Ayunt.<sup>o</sup> Conot.<sup>o</sup> de Madrid.

Policia Urbana.

D. Fran.<sup>co</sup> Traveredo dueño de la  
Casa n.<sup>o</sup> 3. l.<sup>o</sup> de Sta. Clara con buel-  
ta a las de la Amnistia y de Rama-  
lez, solicitando permiso p.<sup>o</sup> elevarla  
a la misma altura q.<sup>ue</sup> la de mas de  
la manzana.

*Fachada de la casa n.º 3 calle de Sta Clara.*

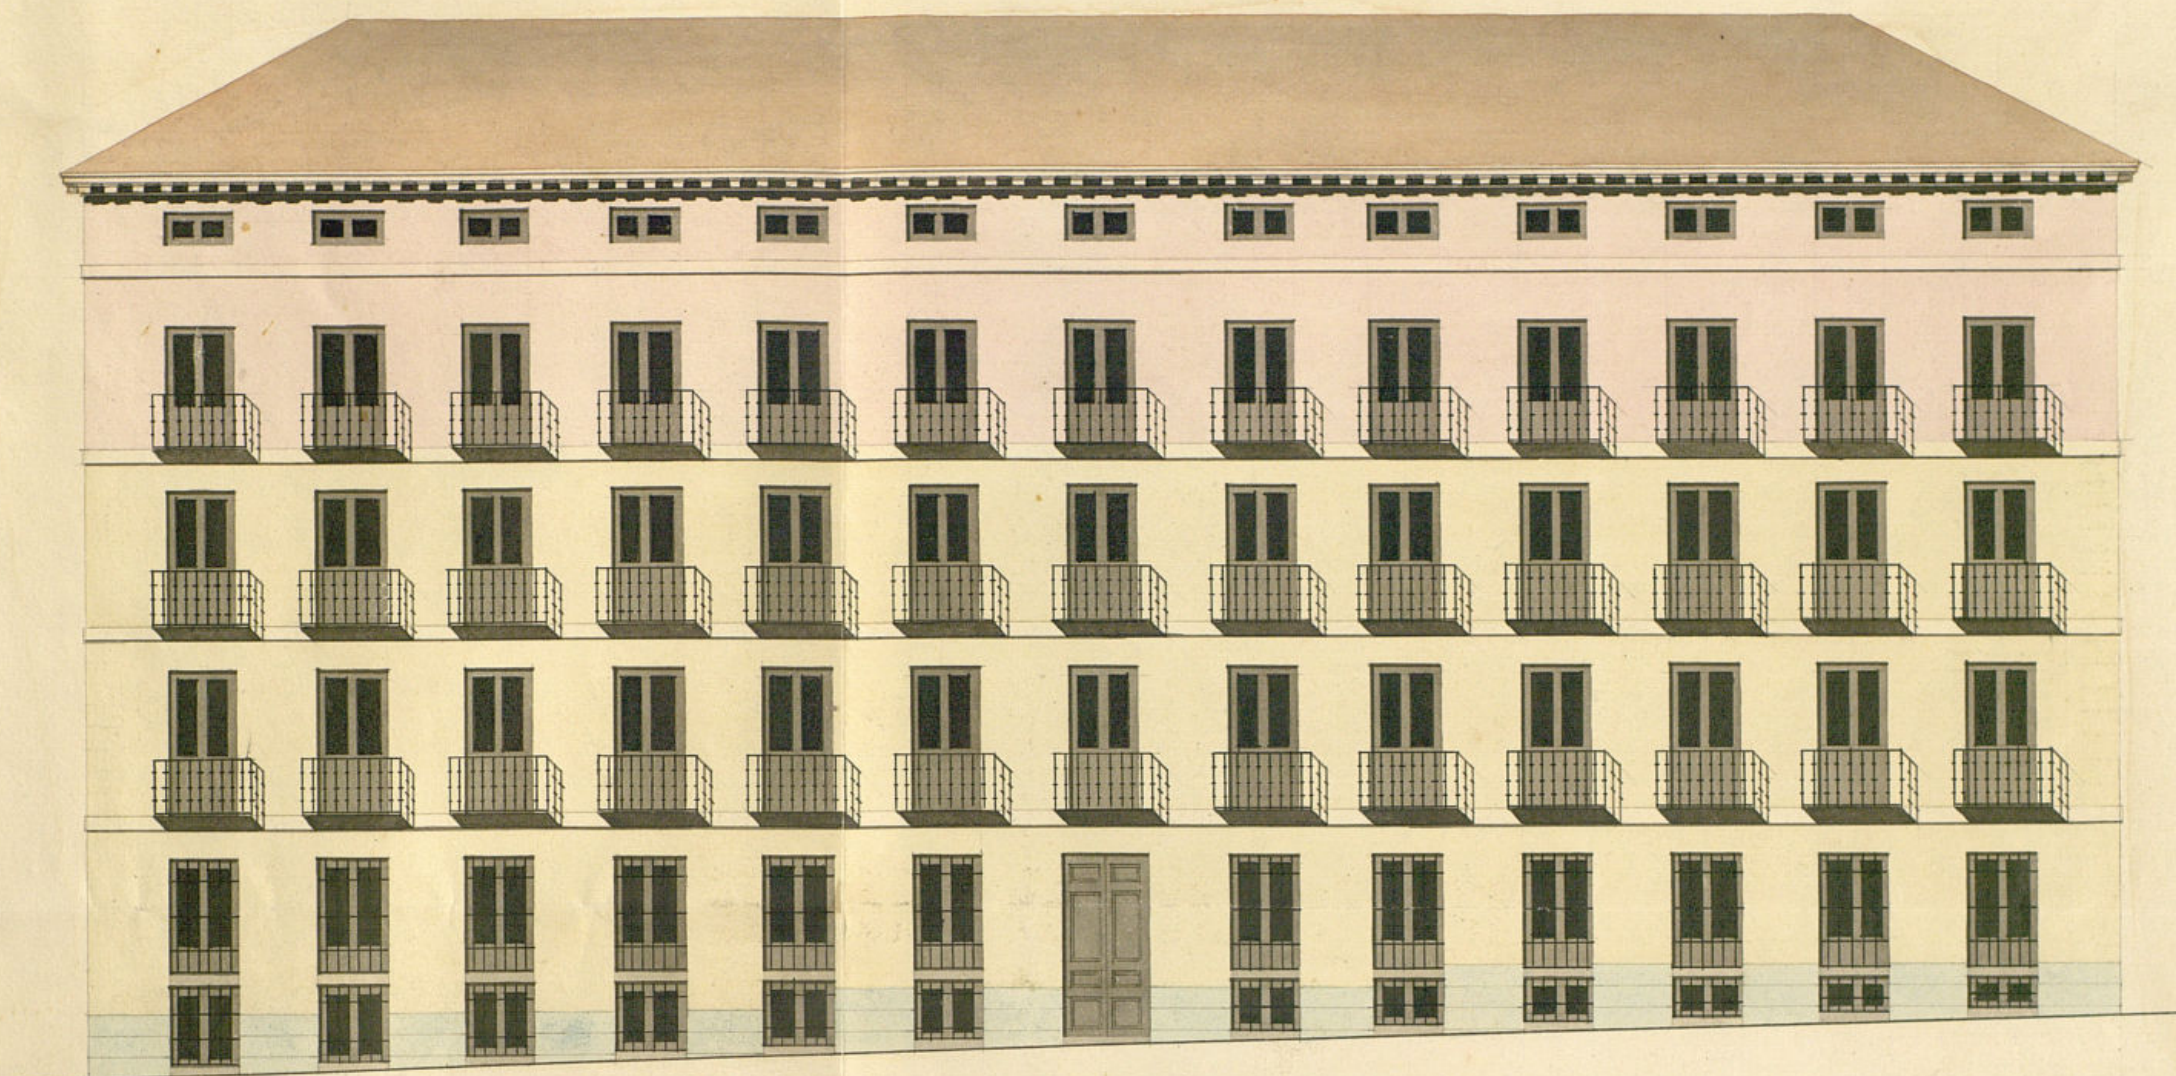
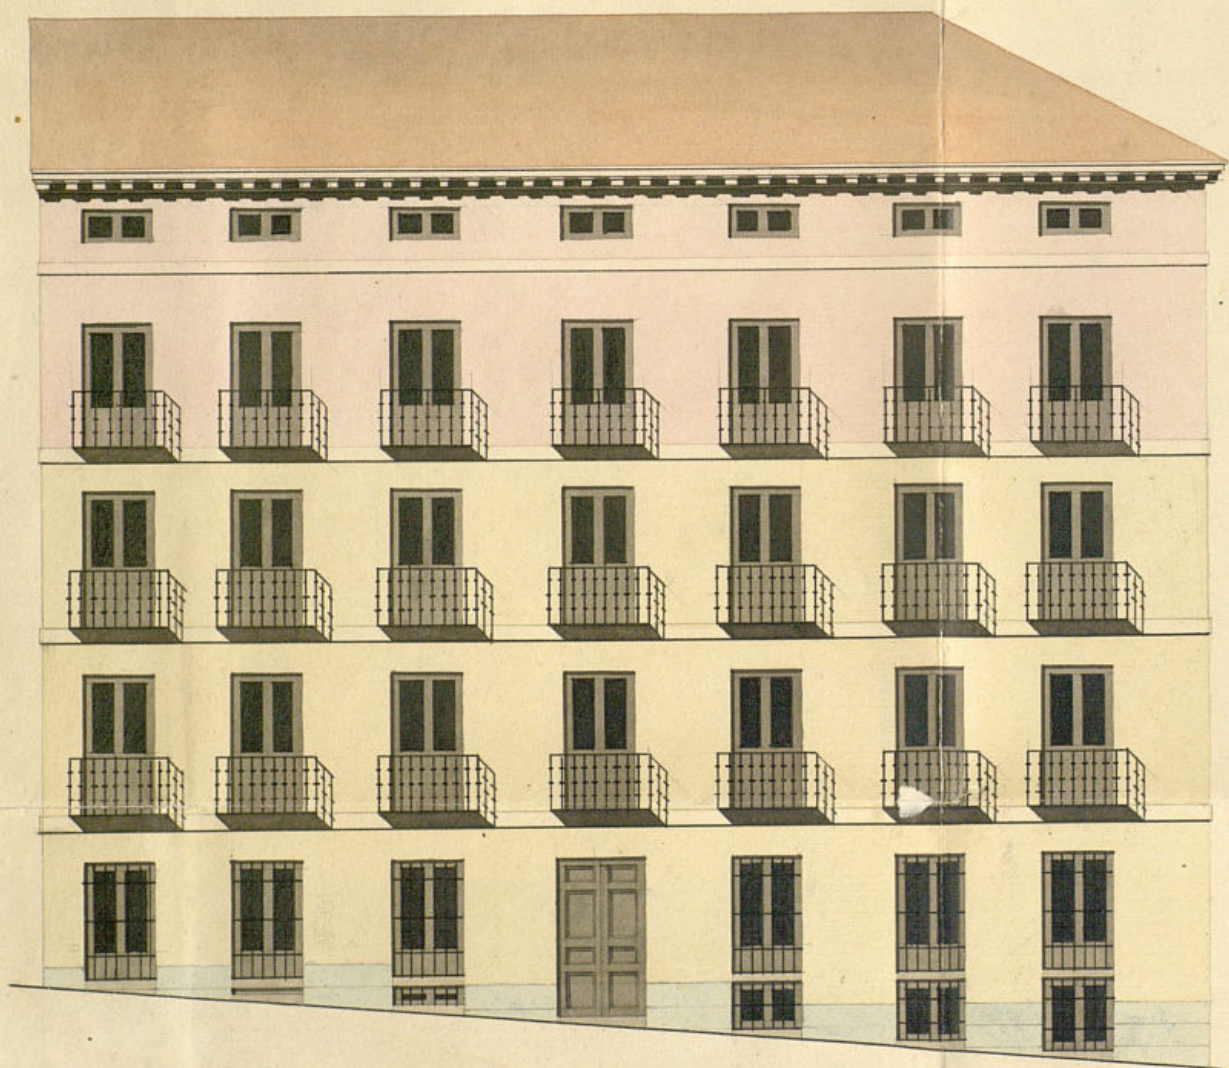
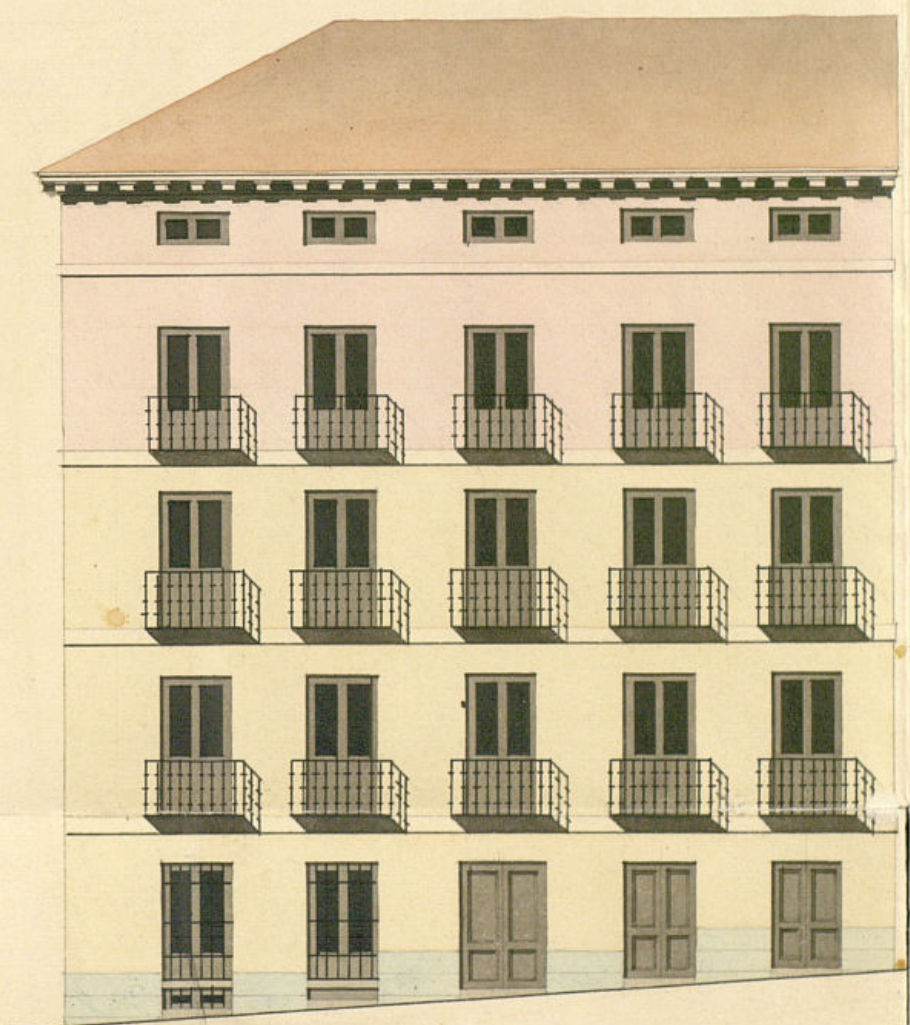
Examinados los planos de fachadas que este interesado presenta, firmados por el Arquitecto D. Mariano Lalbo, digo no hallar reparo en que el Sr. Ayuntamiento se sirva conceder la licencia que se solicita para la nueva construccion, bajo la observancia del diseño presentado, sin embargo de la altura que se le tiene marcada, y con la circunstancia de que las paredes de la fachada han de construirse de fabrica de la dila con mezcla de cal y arena de 2<sup>a</sup> pie de grueso hasta el alero del alero que sera el mismo que en el dia tienen las fachadas, pero en atencion a que, para introducir las aguas lluvias en la Alcantarilla <sup>en</sup> gral, seria necesario abrir unas voras en toda la altura de las fachadas, lo cual seria bastante perjudicial a la solidez de las mismas, podria cubri- se la corona del alero de modo que formando una canal <sup>en</sup> gral se recogian las aguas lluvias, dirigiendolas al interior del patio, para que se introduxeran en la Alcantarilla <sup>en</sup> gral; los balcones tendran de buelo un pie, y de alto tres pies y tres cuartos, y el intervalo de los balaustrados seis dedos: quedando recibidas las patillas en el grueso de la pared un pie, y mas de otro separadas del vivo de la luz de las ventanas. Y por ultimo se reboicaran las fachadas decentem<sup>te</sup> imitando un buen sistema de construccion, con tintas analogas

al mismo, pintando de color claro las puertas de calle conforme a lo prevenido en el reglam<sup>to</sup> de policia urbana. En la construccion de andamios tanto exteriores como interiores, cuidara el Arquitecto director de la obra de que se hagan con la solidez necesaria, encargando a los trabajadores que no cargaran con demasiados materiales, a fin de prevenir cualquiera ocurrencia desagradable. Estando el Sr. Ayuntamiento esclusivam<sup>te</sup> encargado de la policia, bajo aspecto de los edificios y de la seguridad publica, podra cuando guste el Sr. Alcalde Constituido, o Sr. Cont. encargado del Cuartel mandar que se informe acerca del estado de las obras, sin embargo de que el dueño debese dar parte luego que la fachada se halle coronada con el alero, para que practica- do el oportuno reconocimiento, pueda informar sobre el cumplimiento de cuanto el Sr. Ayuntamiento tiene acordado sobre las reglas de construccion. Madrid 7 de Febro de 1825.

La Comision de Obras no halla reparo en q. V. E. accediendo a la solicitud de D. Juan Traveredo, se sirva concederle el permiso q. ha solicitado para levantar un pino 3<sup>o</sup> en la casa de su propiedad C. de Sta. Clara n.º 3<sup>o</sup> con bueltas a las de la Annunciata n.º 7<sup>o</sup> y a las de Camales n.º 4<sup>o</sup>, a la altura de obrerax asi la altura como las demas reglas prop<sup>ta</sup> por el Arq<sup>to</sup> del Cuartel en sus informes de 12 de Enero y 7 de este mes, expidiendole la oportuna cexifi- cacion. Madrid 17 de Feb. de 1825.
